Oggetto: Costruzione ed esercizio di un parco eolico per la produzione di energia elettrica, delle opere connesse e delle relative infrastrutture indispensabili in agro dei Comuni di Venosa, Maschito, Rapolla, Barile e Melfi, tutti in provincia di Potenza, Località "La Manorella", per un numero di 6 aerogeneratori e una potenza complessiva di 30 MW.

OGGETTO: Impianto eolico da 30 MW alla loc. La Manorella nei Comuni di Venosa, Maschito, Rapolla, Barile e Melfi. Istanza di autorizzazione unica. Comunicazione di non procedibilità.

Comune
di Venosa

Figura 1 – Estratto dell'elaborato PEVE_A.16.a.4.e

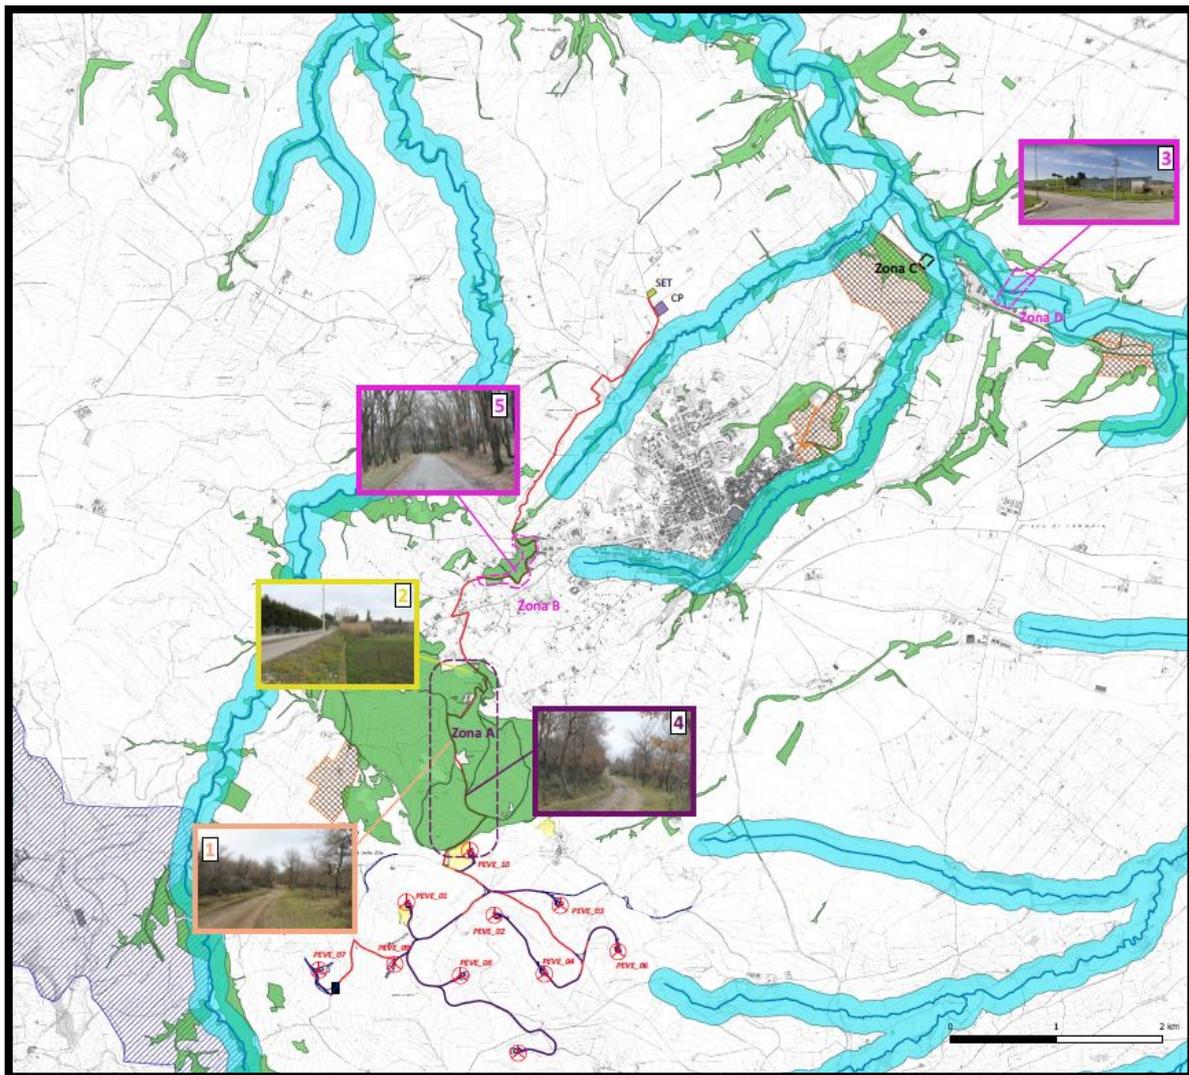
Infatti, come già evidenziato negli elaborati presentati e in particolare la tavola **PEVE_A.16.a.4.e**, le uniche interferenze dirette tra il progetto e le aree tutelate ai sensi dell' art. 142 del Dlgs 42/2004 lettera g) (territori coperti da boschi) e c) (Fiumi e relativa fasce di rispetto di 150 m), riguardano il cavidotto esterno interrato MT, un allargamento della sede stradale e un'area temporanea di trasbordo, sono state già affrontate e descritte in fase di progettazione definitiva (cfr. elaborato PEVE_A.16.a.4.e). Circa tali interferenze, Incomprensibilmente nulla si è valutato nel parere del MiBACT o della Soprintendenza per cui la Società procederà senza indugio a presentare le necessarie istanze.

- L'interferenza progettuale con le aree boscate è stata superata andando a prevedere la posa del cavidotto **esclusivamente lungo la strada esistente che attraversa l'area boscata** e non interesserà aree esterne alla sede stradale per tutto il tratto ricadente all'interno dell'area boscata senza interessare quindi zone coperte dalle alberature evitando pertanto tagli di specie arboree (cfr. tavola **PEVE_A.16.a.4.e**).
- L'interferenza della fascia di rispetto di 150 m dalla "Fiumara di Venosa", è interessata da un allargamento della sede stradale esistente finalizzato al fabbisogno dei mezzi eccezionali che percorrono la strada per raggiungere l'area parco. Tale allargamento consiste nella pulizia e livellamento di una porzione di terreno senza

rilevanti movimenti terra su una corte esistente prospiciente alla sede stradale (cfr. tavola **PEVE_A.16.a.4.e**).

Figura 3 – Estratto dell’elaborato PEVE_A.17.f.3 – Carta dei beni Monumentali e Archeologici

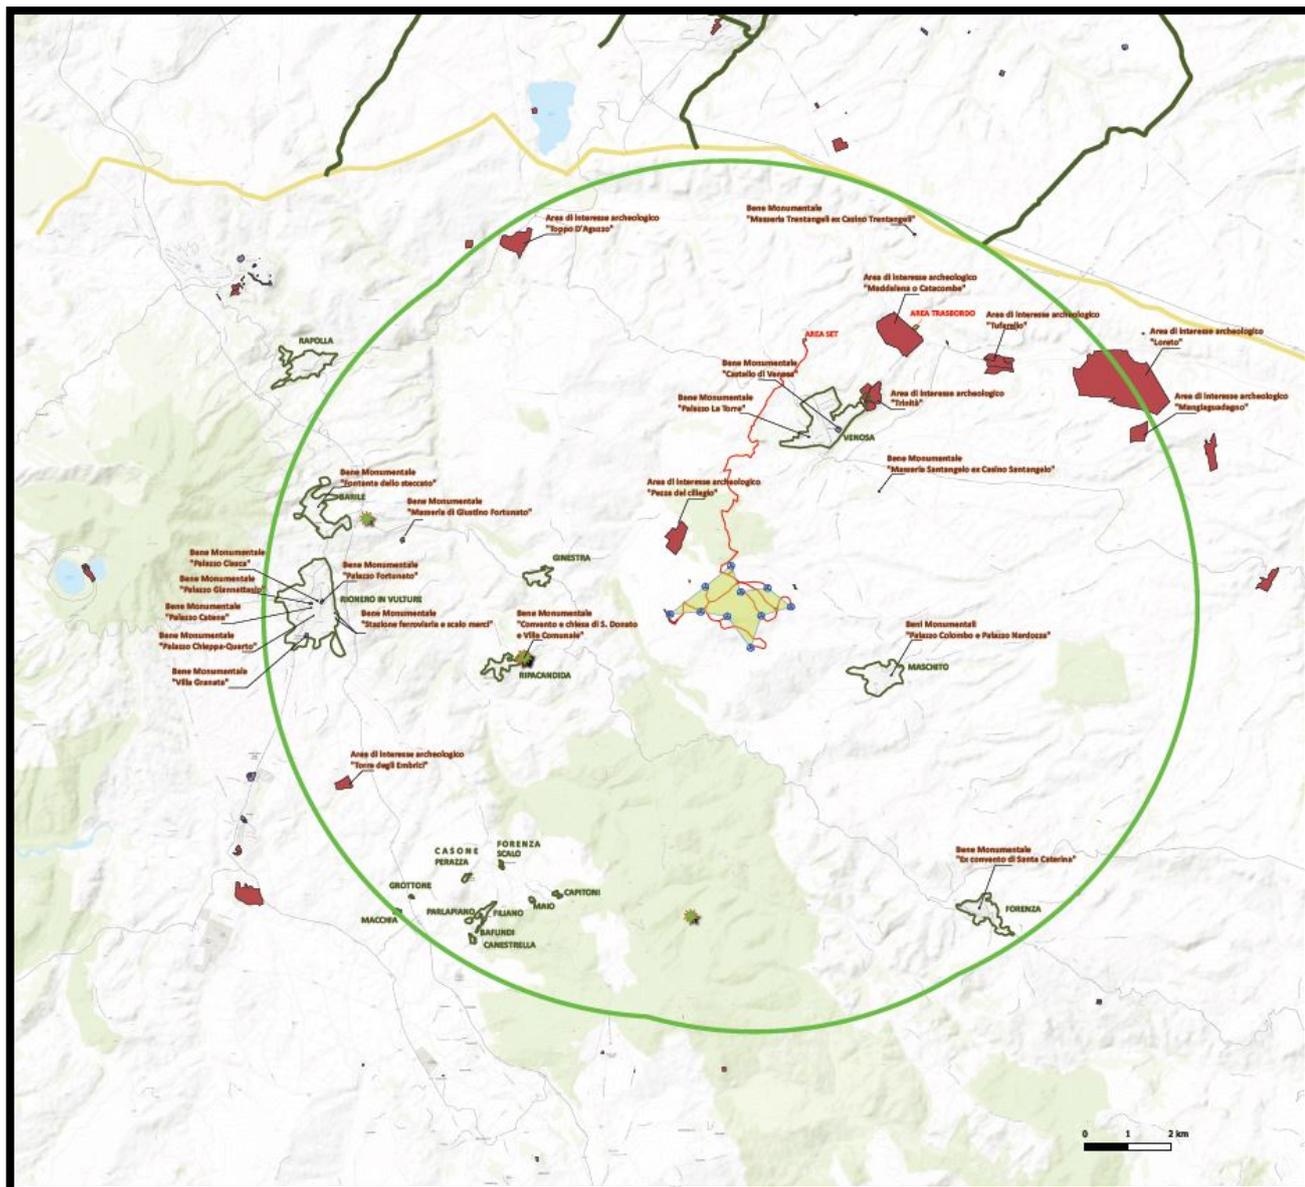
Con riferimento al punto 1.2.a. 1.2.b del Parere:

Come ampiamente illustrato nella documentazione progettuale per l'area di intervento (cfr. PESG_A.17.f.3 - Carta dei beni Monumentali e Archeologici) il progetto non ricade nelle immediate vicinanze di beni architettonici (distanza minima superiore a 1.054 m) e l'impatto visivo dai centri storici è stato valutato in fase progettuale come meglio dettagliato in seguito.

Figura 4 Stralcio della tavola PEVE_A.17.f.6 – Carta_intervisibilità_intero_rotore.

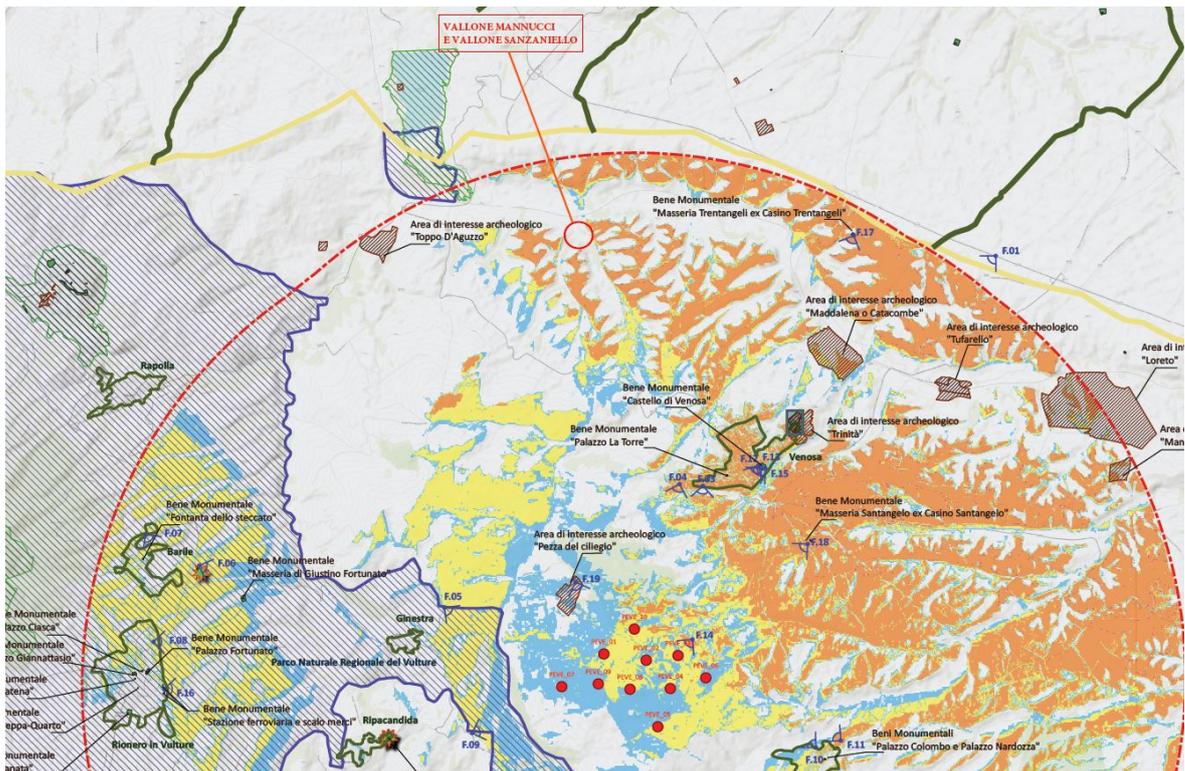
Circa la vicinanza dell'area archeologica di Pezza del Ciliegio da cui dista soli 1027 ml per cui il Parco eolico *"inciderebbe in maniera estremamente negativa anche sul recupero funzionale e sulla valorizzazione futura"*, si rimanda a quanto esposto nel successivo cap 8 par. a circa le numerose iniziative di valorizzazione delle aree archeologiche avutesi grazie proprio agli impianti eolici.

Circa i presunti impatti dalle *aree archeologiche di Vallone Sanzaniello e Vallone Mannucci di Venosa* si rappresenta come da tali aree, poste anche a notevole distanza dal parco eolico, circa 7,2 km, non risulta visibile il parco, per cui non vi sarà alcuna pregiudiziale alla loro valorizzazione, di seguito si riporta uno stralcio della tavola "PEVE_A.17.f.6 – Carta_intervisibilità_intero_rotore" con indicazione delle aree oggetto di tutela.

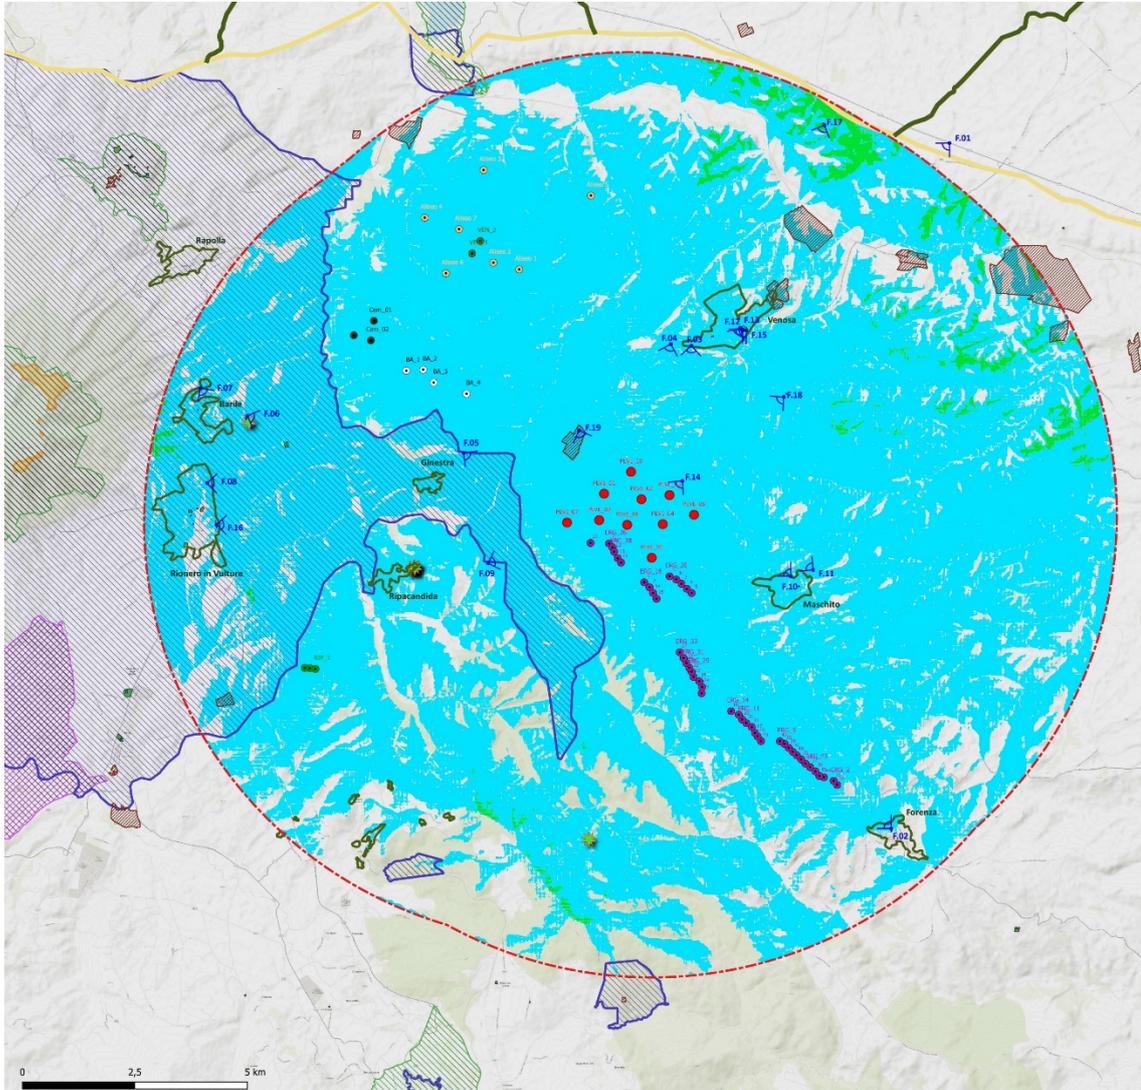
Ad ogni buon conto, ad ulteriore completamento dell'analisi si riporta qui di seguito la **mappa di intervisibilità teorica cumulativa (cfr figure seguenti)**, al fine di permettere la verifica della **pressione cumulativa teorica** gravante sull'area di impatto potenziale.

Se confrontiamo la carta di intervisibilità cumulativa (parchi esistenti + parco in progetto) con la carta di intervisibilità costruita per i soli parchi esistenti (visibilità dello stato di fatto) emerge che l'incremento teorico della visibilità dovuta al parco in progetto (aree verdi nella figura sottostante), si attesta intorno al 2,72% (circa 9,5 kmq su un'areale di circa 345 kmq).
